DODATEK č. 2

„ II/120, mosty ev.č. 120-004,005,006 Sedlec - Prčice přes Sedlecký potok“

Změna během výstavby č. 1

SO 201 – Oprava mostu - Sedlec-Prčice ev.č. 120-004, 005, 006

DETAIL PRAVÉHO ČELA 1:10

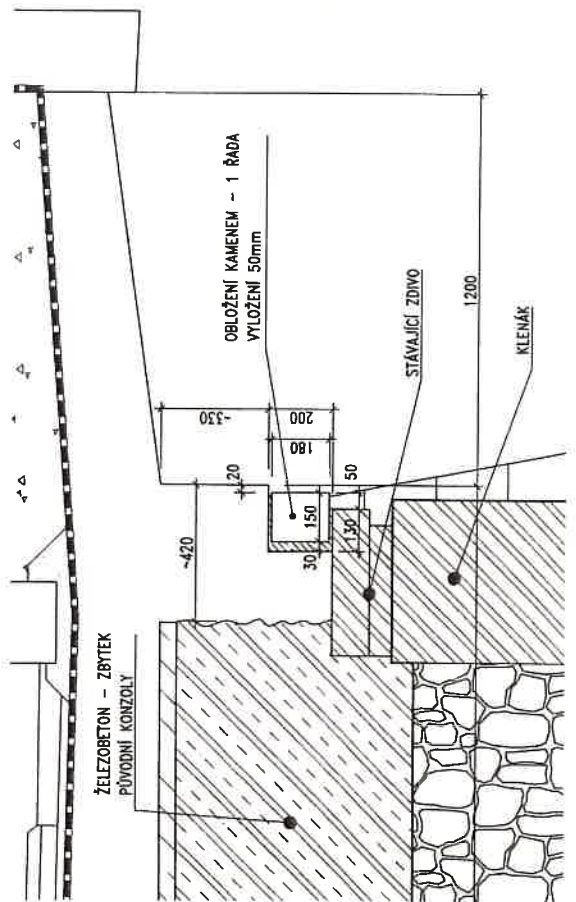
1. Při provádění výkopových prací a při demolici konzoly na pravé straně bylo po odkrytí zjištěno, že konzola je založena, co do šířky, hloubky podstatně masivnějším základovém pase, oproti předpokladu v PDPS a současně byla zbudována z velmi kvalitního hustě vyztuženého betonu.
V koruně opěrné zdi resp. nad klenbou byly po obnažení zastiženy žulové kvádry ve stavu značného rozpadu. Zhotovitel v souladu s podmínkami SP prověřil jejich kvalitu a bylo shledáno, že vybrané kusy v pohledově nejlepším stavu, vykazovaly nevyhovující vlastnosti pro jejich ponechání v konstrukci opěrné zdi. Vzhledem k tomu je nezbytné plné nahrazení rádkového zdiva, které je nutno řádně zakotvit. V souladu s předběžným kladným stanoviskem NPÚ požádán MěÚ Sedlčany odbor školství a památkové péče o změnu stanoviska k SP z požadavku na dozření koruny zdi pod konzolou na zachování původního stavu tedy provedení dobetonování. Uvedená změna po odsouhlasení bude řešena před kolaudací jako změna stavby před dokončením.
